1. Tektur

FESTSTELLUNGSENTWURF

Unterlage / Blatt-Nr.: 5/6 T
Lageplan
Bau-km 5+000 bis Bau-km 6+000
Maßstab: 1 : 1000

Bundesstraße B12: Kempten (A 7) - AS Jengen/Kaufbeuren (A 96)
Erweiterung auf 4 Fahrstreifen
Planungsabschnitt 6
Untergemaringen - Buchloe (A 96)
Bau-km 0+000 bis 10+200

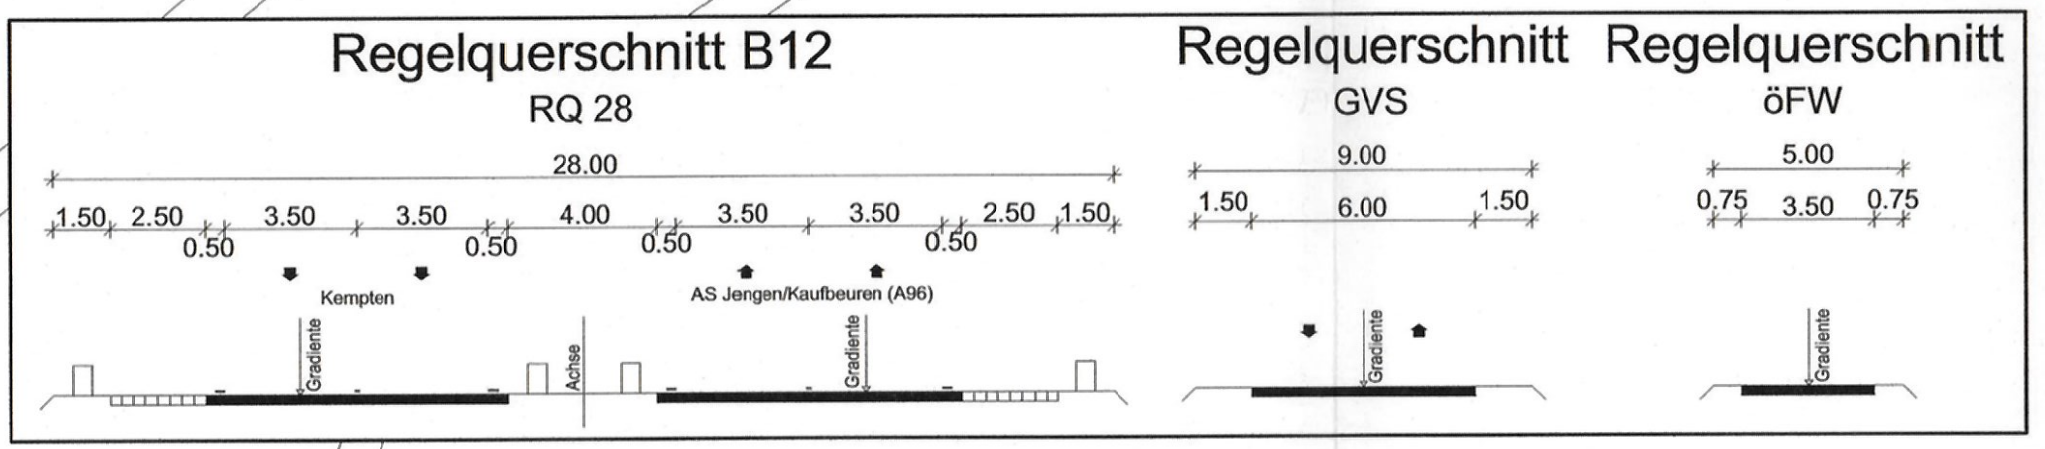
Nr.	Art der Änderung	Datum	Zeichen
1	1. Tektur vom 20.01.2022; Linienführung GVS Weinhausen geändert	Januar 2022	wac
	Zufahrt ergänzt
